**AVIS RELATIF À LA PROTECTION
CONTRE LES EVENTUELS EFFETS NOCIFS ET NUISANCES
PROVOQUÉS PAR LES RAYONNEMENTS NON IONISANTS
GÉNÉRÉS PAR DES ANTENNES ÉMETTRICES STATIONNAIRES**

Commune : VIELSALM - Exploitant : CITYMESH

Référence exploitant : LX06433_A

Rapport n° 2896 / 2024

Figure 1 : Vue en plan des lieux de séjour et des points de contrôle

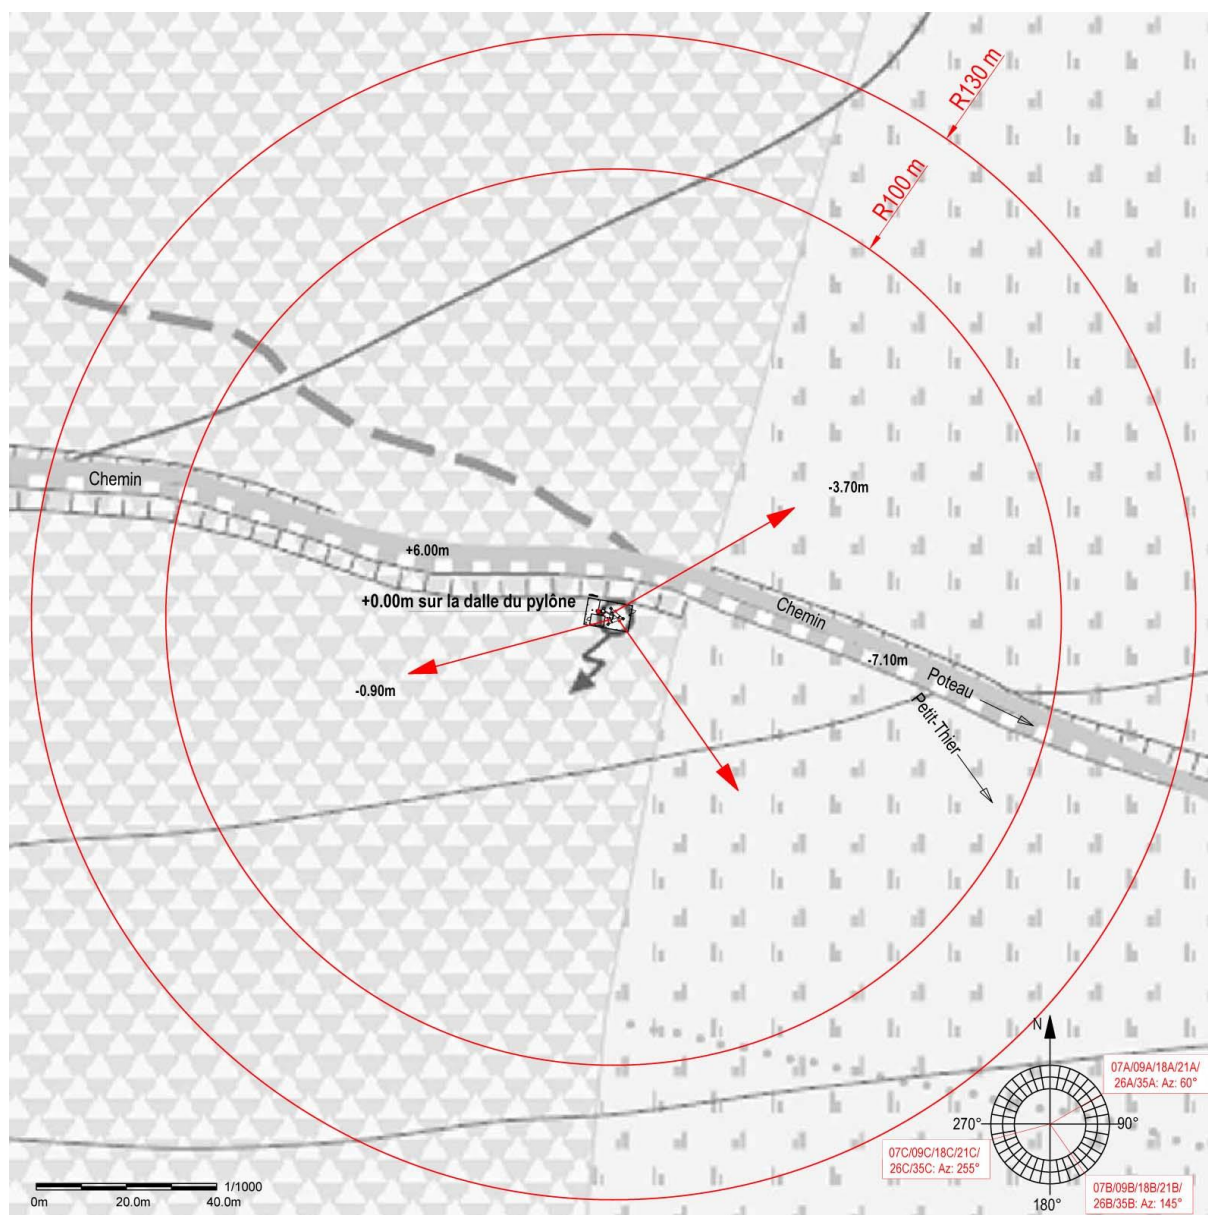
Les fréquences d'émission, la puissance rayonnée par chacune des antennes et leur gain permettent de déterminer le rayon de la zone à analyser. Tout dépassement de la limite par installation est exclu en dehors de cette zone. Le tableau 2 reprend les 35 LS² pour lesquels l'indice d'exposition est le plus élevé. Les différentes colonnes indiquent :

- le numéro du point de contrôle repris sur un des plans de la figure 1;
- le numéro du LS dans lequel se trouve le point de contrôle de la 1^{ère} colonne ;
- l'atténuation d'obstacle prise en compte pour le calcul de l'indice d'exposition dans le LS ;
- le résultat du calcul de l'indice d'exposition.

En ce qui concerne les antennes de l'installation mentionnées dans le tableau 1, la distance maximale à laquelle la limite pourrait être atteinte, à l'extérieur, est égale à 103,8 m. S'il n'y a pas de LS à une distance inférieure, les antennes respectent forcément la limite d'immission.

Dans le cas des LS situés à l'intérieur des bâtiments, une atténuation d'obstacle est prise en compte et il en résulte que la distance maximale à laquelle la limite pourrait être atteinte se réduit à 73,5 m.

Figure 2 : Vue en plan des installations d'antennes dans un rayon de 300 mètres autour de l'installation faisant l'objet de la demande d'avis

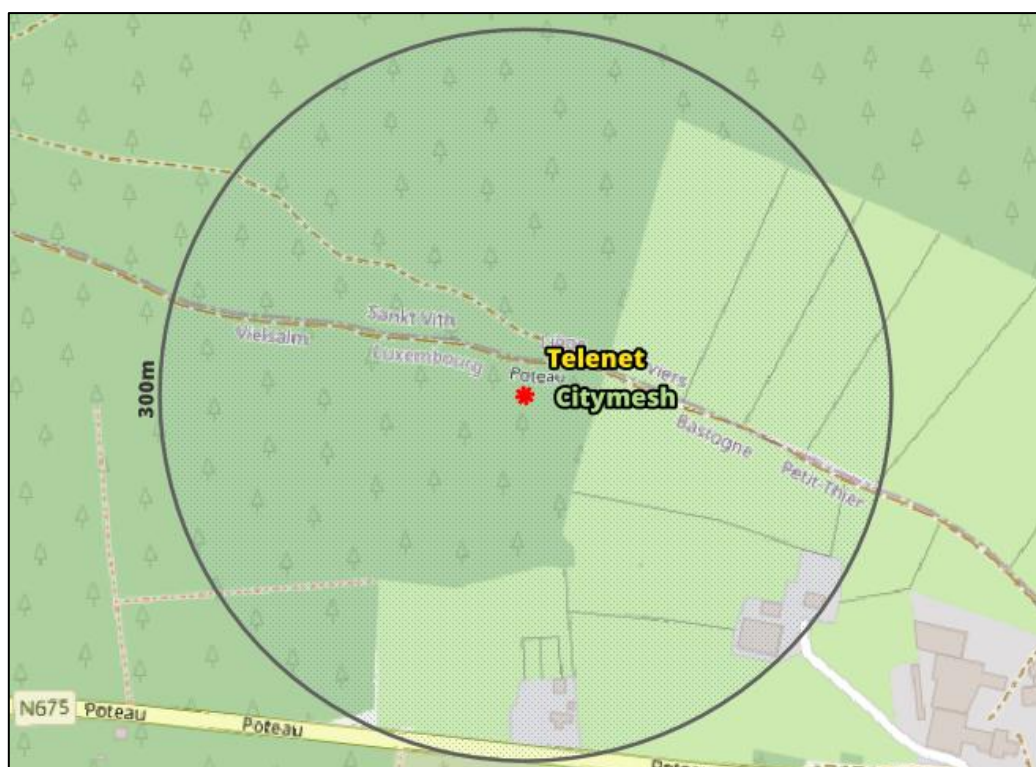
Le plan en projection verticale de la figure 2 indique la localisation des installations d'antennes émettrices stationnaires visées par le décret et situées dans un rayon de 300 mètres autour de l'installation référencée dans le paragraphe 2 et localisée au centre du cercle. Les données de localisation de ces antennes et les avis correspondant sont accessibles via le cadastre en ligne des antennes émettrices stationnaires⁸. Les installations prises en compte dans l'évaluation du respect de la limite cumulative sont les installations d'antennes émettrices déclarées en service par l'exploitant à la date du présent avis, à l'exception de l'installation référencée dans le paragraphe 2 et éventuellement d'autres installations ayant fait l'objet d'une demande d'avis à la même date et qui sont situées à l'intérieur de la zone de 300 mètres de rayon.

- a) il y a au plus 4 installations d'antennes émettrices stationnaires présentes dans la zone d'évaluation de 300 mètres de rayon représentée dans la figure 2, y inclus l'installation référencée dans le paragraphe 2 : la limite cumulative définie à l'article 4, §2 du décret est nécessairement respectée dans les lieux de séjour à l'intérieur de la zone d'évaluation de 300 mètres de rayon ;

- b) il y a exactement 5 installations d'antennes émettrices stationnaires présentes dans la zone d'évaluation de 300 mètres de rayon représentée dans la figure 2, y inclus l'installation référencée dans le paragraphe 2 et il existe, pour 3 ou 4 de ces installations, un avis attestant le respect de la limite abrogée de 3 V/m : la limite cumulative définie à l'article 4, §2 du décret est nécessairement respectée dans les lieux de séjour à l'intérieur de la zone d'évaluation de 300 mètres de rayon ;

- c) dans tous les autres cas, il a été vérifié que la limite cumulative définie à l'article 4, §2 du décret n'est pas dépassée dans les lieux de séjour sur base du nombre d'installations localisées dans la zone d'évaluation de 300 mètres de rayon représentée dans la figure 2, de leur localisation ainsi que des données inscrites dans la figure 1 et au paragraphe 4 du présent avis et dans les avis attestant le respect de la limite par installation ou de la limite abrogée de 3 V/m relatifs aux autres installations reprises dans la figure 2.

Compte tenu des considérations ci-dessus, il apparaît que l'intensité du rayonnement électromagnétique généré, dans les lieux de séjour situés dans un rayon de 300 mètres autour de l'installation référencée dans le paragraphe 2, par l'ensemble des antennes émettrices stationnaires de l'ensemble des exploitants du même site d'antennes émettrices stationnaires respecte la limite fixée à l'article 4, § 2 du décret.
